Commission économique pour l'Europe**Comité des transports intérieurs****Groupe de travail des problèmes douaniers
intéressant les transports****128^e session**

Genève, 7-10 juin 2011

**Convention douanière relative au transport international de marchandises
sous le couvert de carnets TIR (Convention TIR de 1975): Révision
de la Convention – Préparation de la phase III du processus de révision TIR****Propositions d'amendements au Modèle de référence eTIR****Note du secrétariat*****I. Rappel des faits**

Figure 2.2

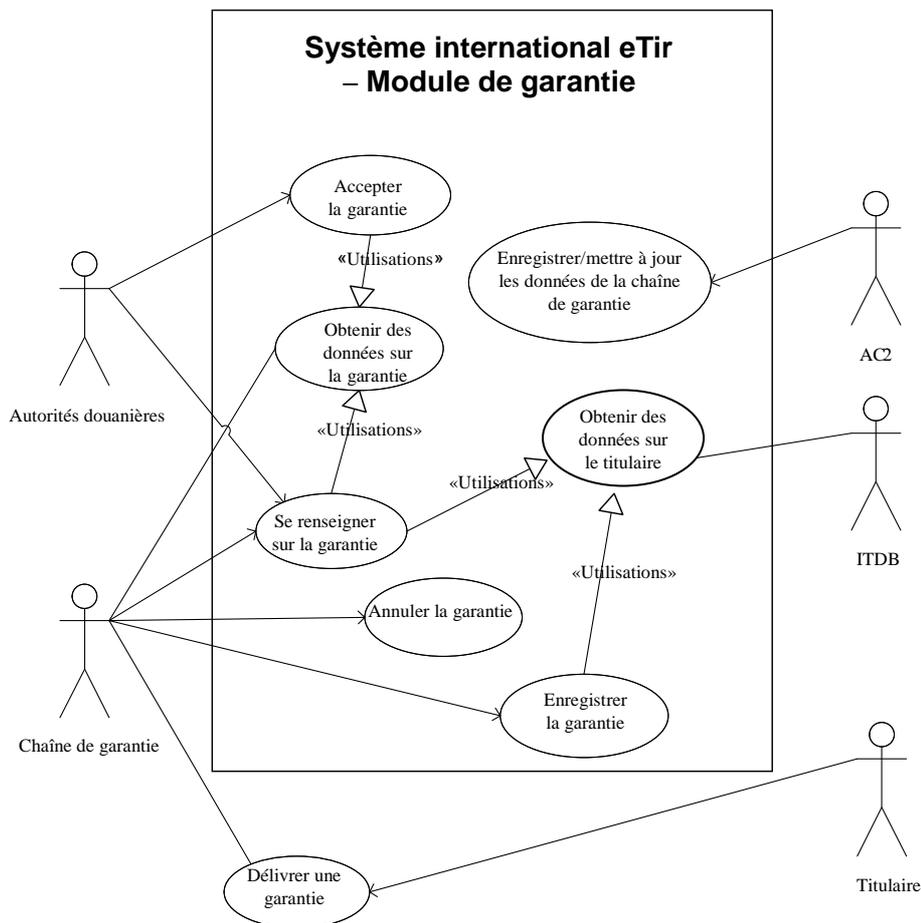
Amendement 3 – chapitre 2.3.1.1

«2.3.1.1 Diagramme du cas d'utilisation gestion douanière des données concernant les garanties

Figure 2.10

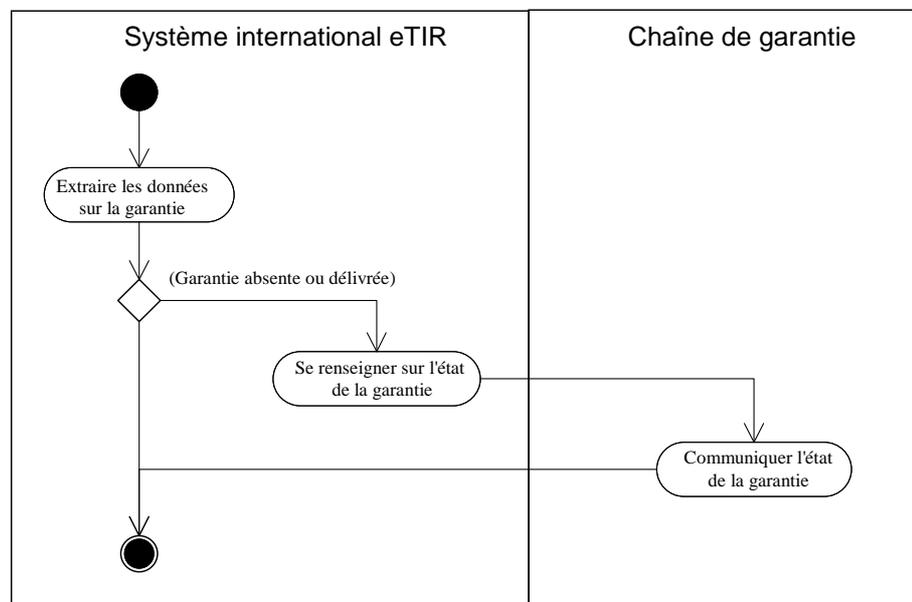
Amendement 7 – nouveau chapitre 2.3.1.16

«2.3.1.16 Diagramme d'activité obtention de données sur la garantie

Figure 3.1

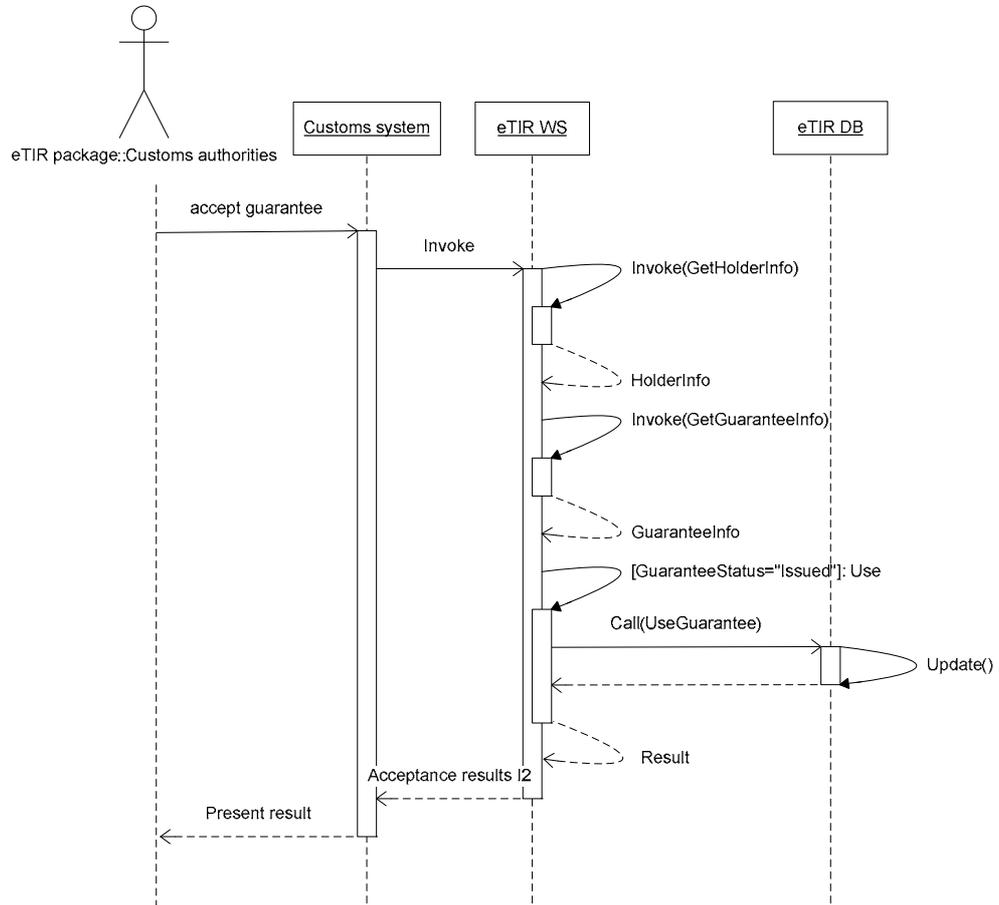
Amendement 8 – chapitre 3.1.1.1.4

«3.1.1.1.4 Accepter la garantie

Figure 3.2

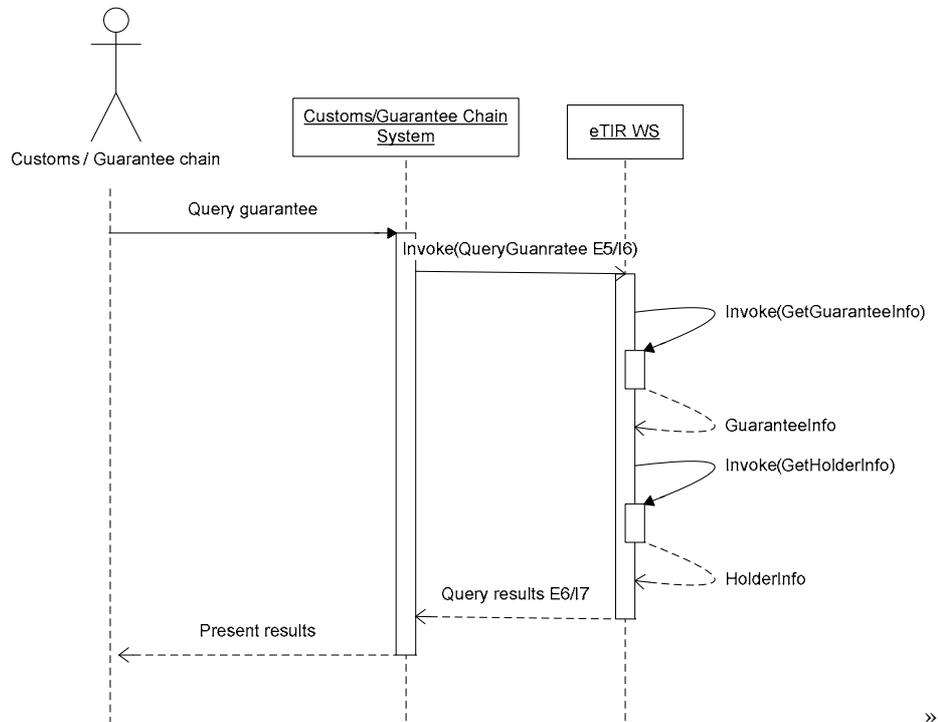
Amendement 9 – chapitre 3.1.1.1.6

«3.1.1.1.6 Demande d'informations sur une garantie

Figure 3.3

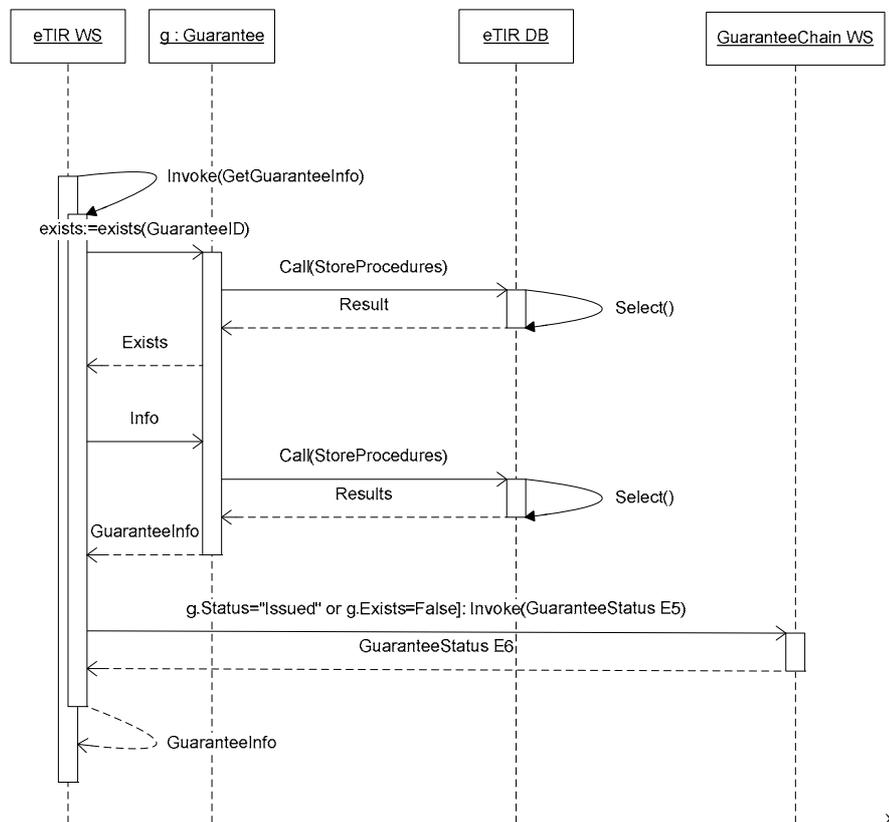
Amendement 10 – nouveau chapitre 3.1.1.1.7

«3.1.1.1.7 Obtention de données sur la garantie
